Objet : demande de permis de construire

numéro : pc13522d0001

adresse du projet : 41320 MENNETOU SUR CHER

nature du projet : Parcs photovoltaïques

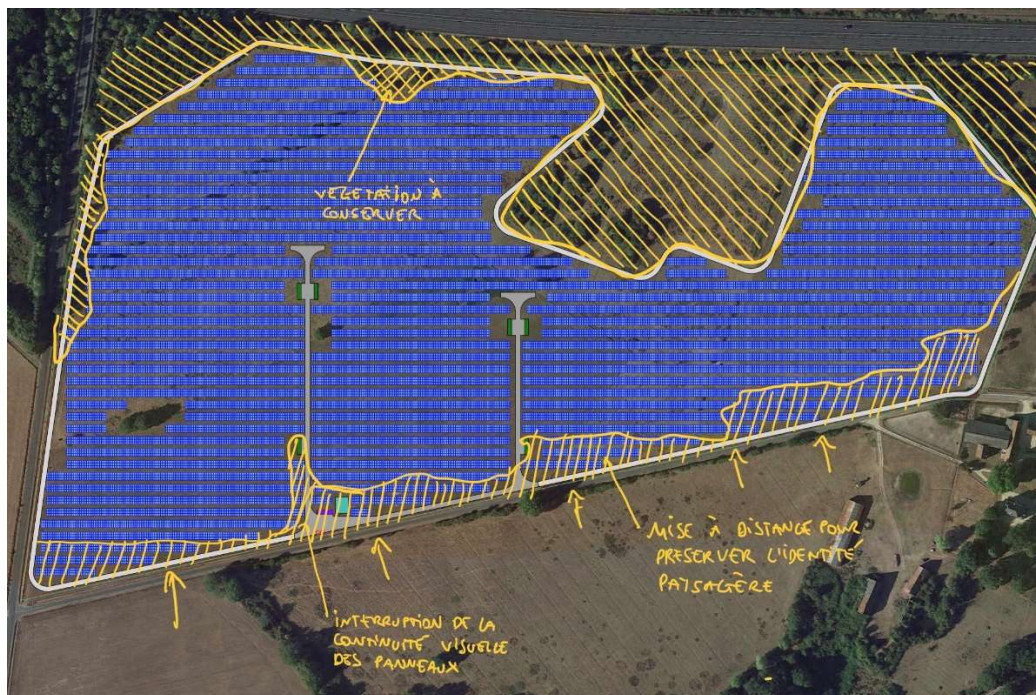
Concernant la limite parcellaire sud, les panneaux solaires s'implantent à grande proximité du cheminement qui emmène au gîte des Barres. Aucune interruption dans son implantation n'est prévue. La taille des panneaux (3,5m de hauteur) et leur position ont un impact trop important dans la lecture du paysage depuis cette voie et dénaturent le paysage ouvert décrit précédemment. Une mise à distance séquencée tout le long du chemin est nécessaire pour respecter l'identité du lieu, sans laquelle, le projet ne me semble pas adapté.

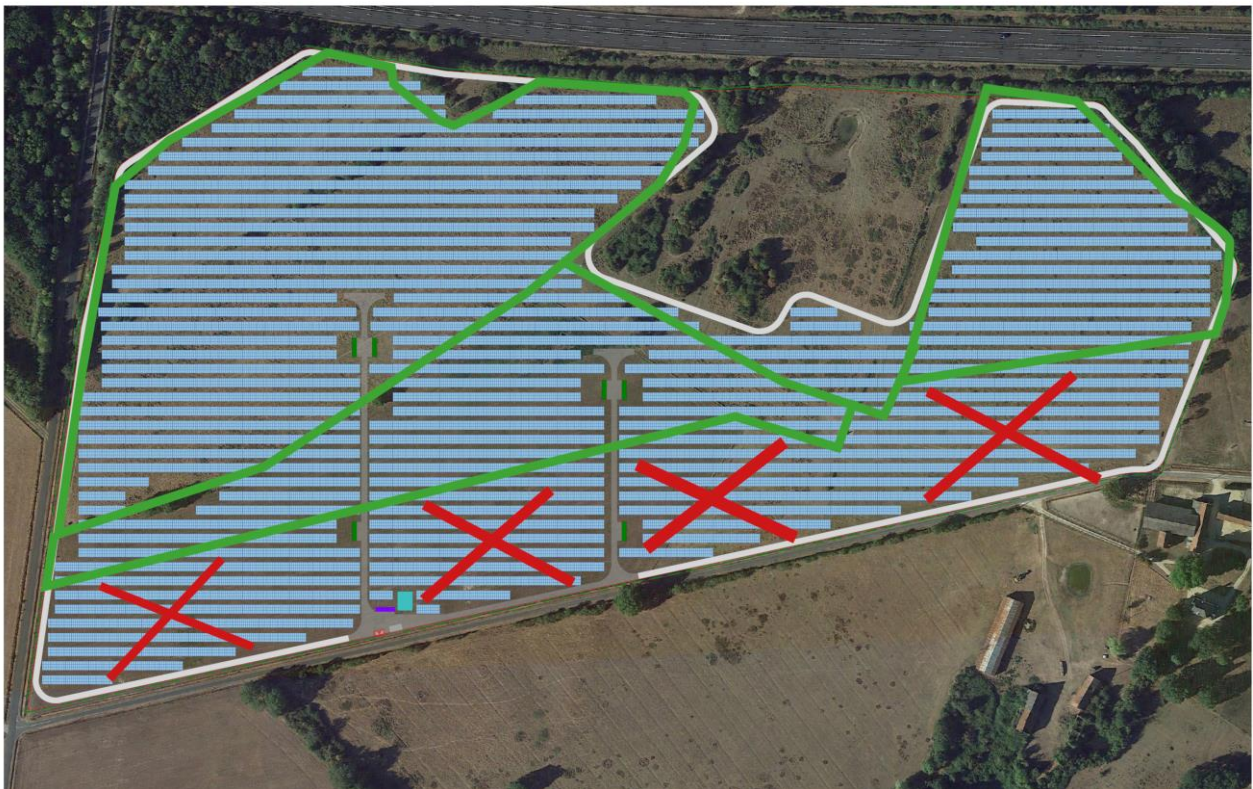
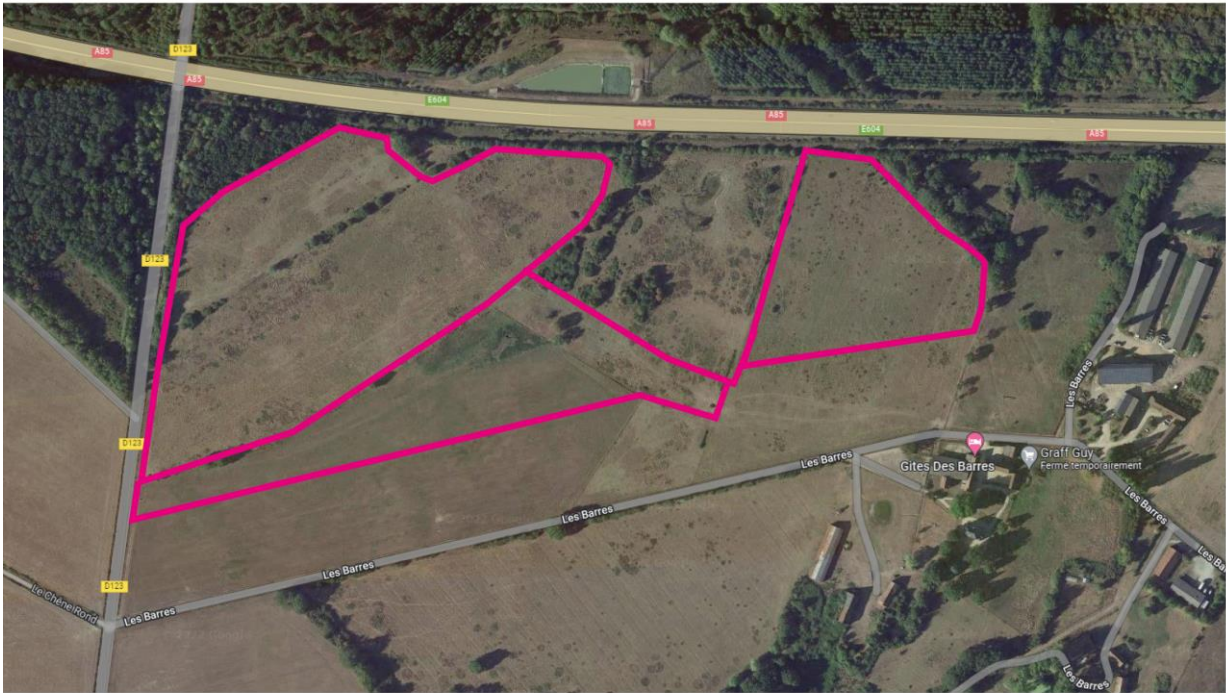
La proximité immédiate du hameau des barres à l'extrémité sud-est du projet pose lui aussi question car l'impact visuel est considérable. Ce projet conséquent pourra par ailleurs avoir un impact sur le gîte touristique présent dans le hameau.

Le projet d'un seul tenant sur la quasi-totalité de la parcelle aura un impact paysager très important sur ce paysage plat et très ouvert, qui propose des vues lointaines de qualité vers l'ouest
